Number	G1-4
Score	93 / 487
Rank	31位

減点ポイント(不良例)

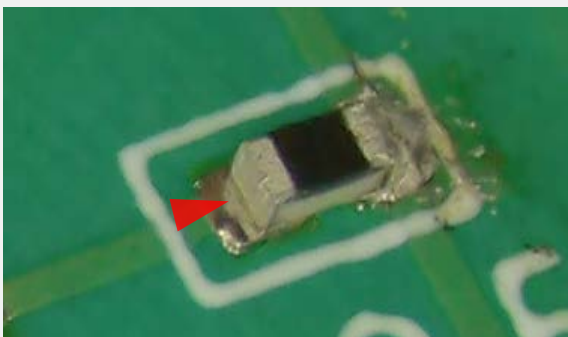
はんだの突起
IPC-A-610G 5.2.10を参照

はんだ不足
IPC-A-610G 8.3.2を参照
